## Projekt Nr. 1 CONCERTO

### 2. Preis Teilareal B

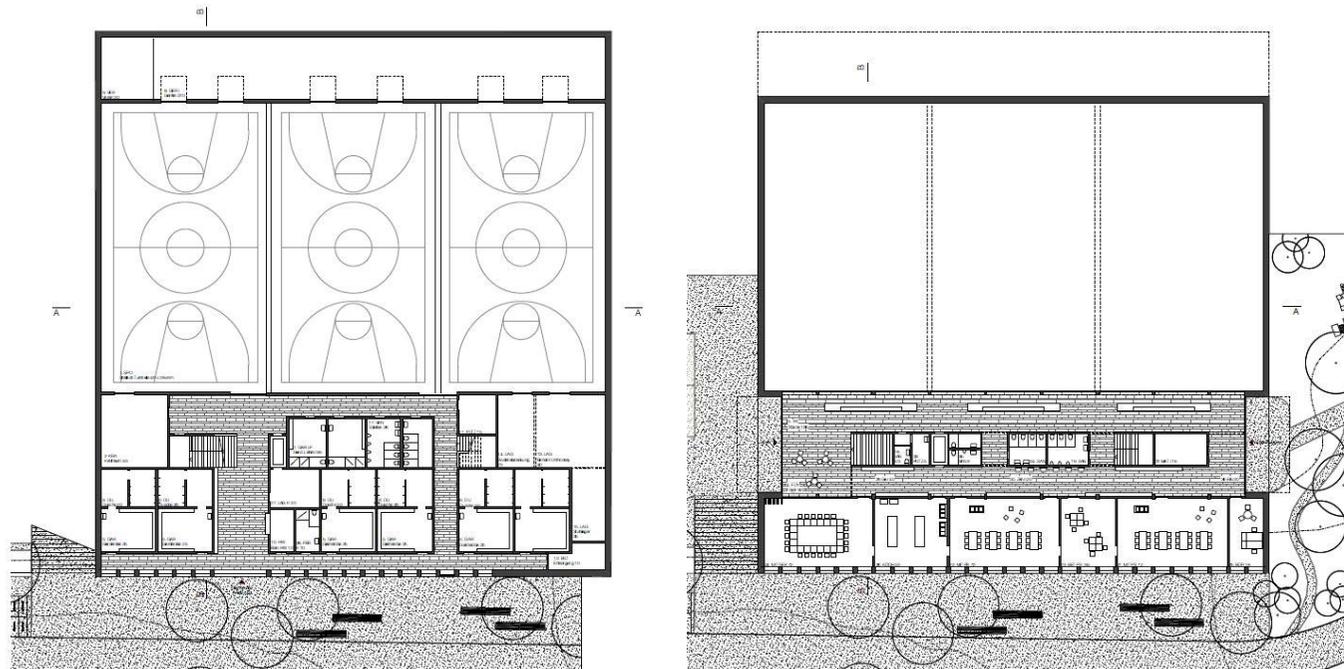
Analog zum Neubau Schule werden auch beim Neubau Sport/Tagesstrukturen die Grundrisse gekonnt übereinander gestapelt und mit einem Durchschuss im Obergeschoss versehen. Auf dem Erdgeschossniveau befinden sich neben dem Eingang die Garderobenanlagen sowie die Zugänge zu den Sporthallen und der Aufgang zum Obergeschoss. Alles ist logisch und übersichtlich angeordnet. Die Zugangsgestaltung im Erdgeschoss ist bewusst zurückhaltend gestaltet, so dass keine Konkurrenz zur Eingangsgestaltung im Obergeschoss entsteht. Im Obergeschoss definiert der grosszügige Eingangsbereich die Szenerie. An ihn angeschlossen sind gegen Südwesten die Räume der Tagesstrukturen, ideal mit Tageslicht versorgt. Die gewählte Aussenmaterialisierung und die Fassadengestaltung überzeugen in weiten Teilen. Es zeigen sich aber gegenüber dem Anschluss an das gestaltete Gelände diverse Schwachpunkte. Der Umgang mit der Sockelthematik scheint zu willkürlich gelöst zu sein. Innen zeigt sich dasselbe Bild wie beim Vorschlag für den Neubau Schule. Die gewählte spröde Nüchternheit will nicht so recht zur Lebendigkeit des Schulalltags passen.

Der kompakte, helle und klar gegliederte Neubau Sport/Tagesstrukturen auf dem Teilareal B überzeugt durch seine Funktionalität und dem Zusammenspiel der verschiedenen Bereiche. Der Haupteingang im Obergeschoss, welcher gleichzeitig als Foyer und Tribüne dient, wird positiv beurteilt. Gleichzeitig können Turnklassen den unteren Eingang bei den Garderoben benutzen, womit eine Entflechtung der Nutzungseinheiten erreicht wird. Die Räume für die Tagesstrukturen sind gut konzipiert. Einzig die Sanitäranlagen und der Zahnputzbereich sind lediglich über die offene Erschliessungszone zu erreichen, was aus betrieblicher Sicht nicht optimal ist. Die südseitig angeordneten Spielmöglichkeiten im Aussenraum sind grosszügig geplant, es fehlen jedoch die Aussenmaterialräume.
